Mission régionale d'autorité environnementale  
CENTRE - VAL DE LOIRE

**Avis délibéré sur le projet du parc éolien des Stellaires  
à Mareuil-sur-Arnon (18) et Ségry (36)**

**Autorisation environnementale**

N°MRAe 2024-4738

Localisation des lieux de vie étudié du point de vue de la saturation visuelle (source : étude d'impact, page 509)

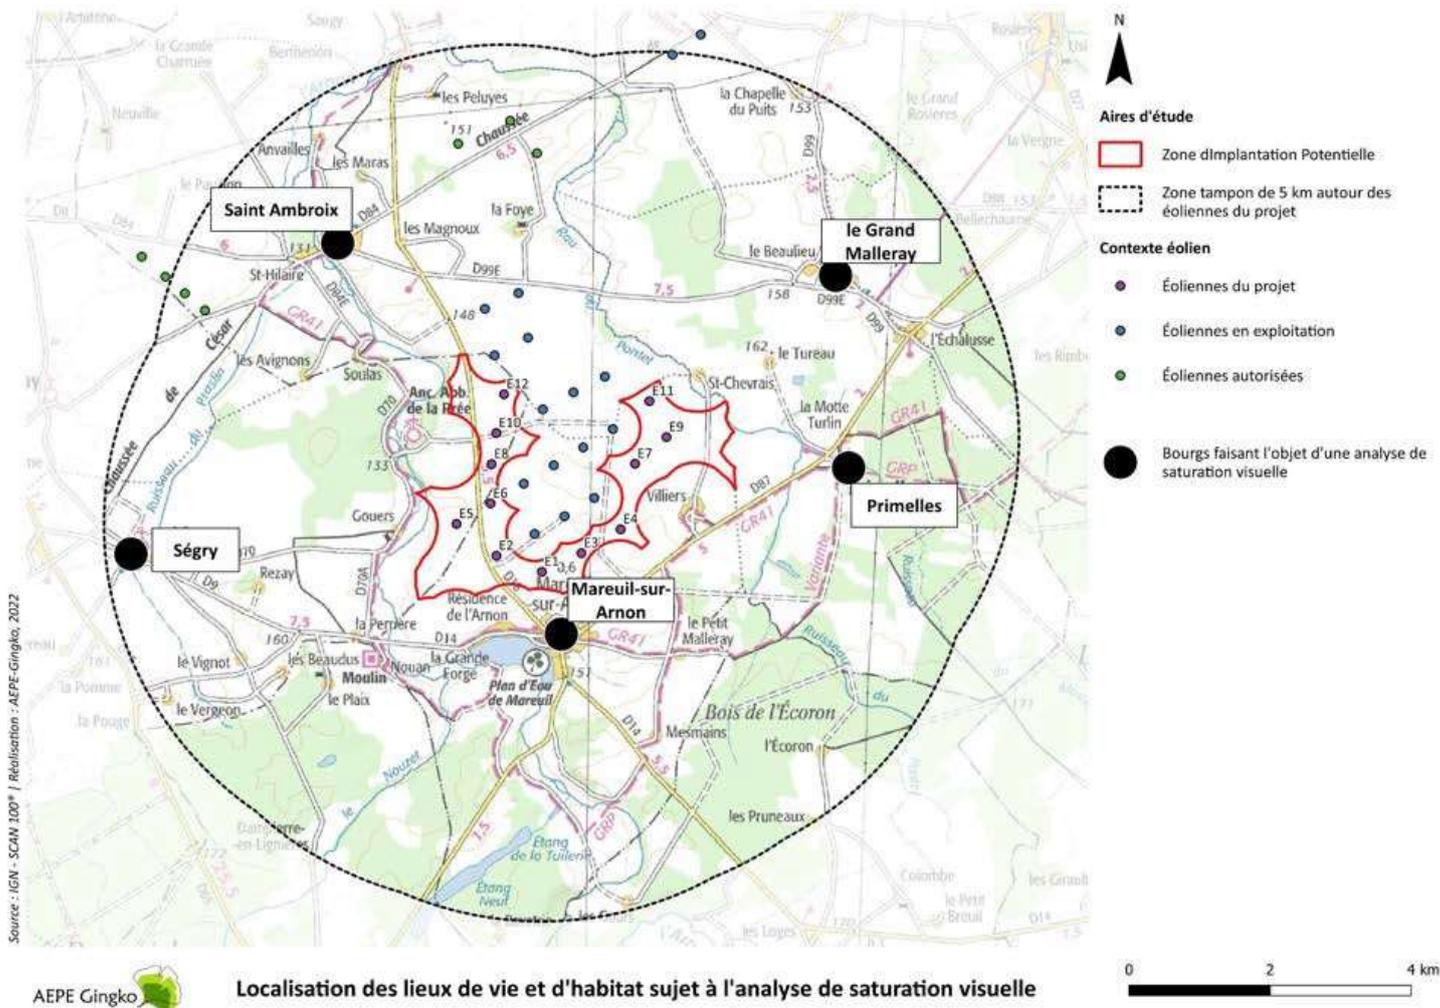
L'étude d'impacts présente les conclusions de l'étude du risque de saturation visuelle depuis les communes de Mareuil-sur-Arnon, Ségry, Saint-Ambroix, Le Grand Mallerray et Primelles, situées dans une zone tampon de 5 km autour des éoliennes du projet. Pour ces cinq communes le risque de saturation visuelle est présenté comme faible au vu des photomontages qui viennent accompagner l'analyse.

La densification du motif dans un angle déjà particulièrement occupé par des éoliennes induit un faible impact sur l'occupation de l'horizon, et permet ainsi de limiter l'augmentation de l'emprise visuelle du « motif éolien » sans réduire de manière significative les espaces de respiration.
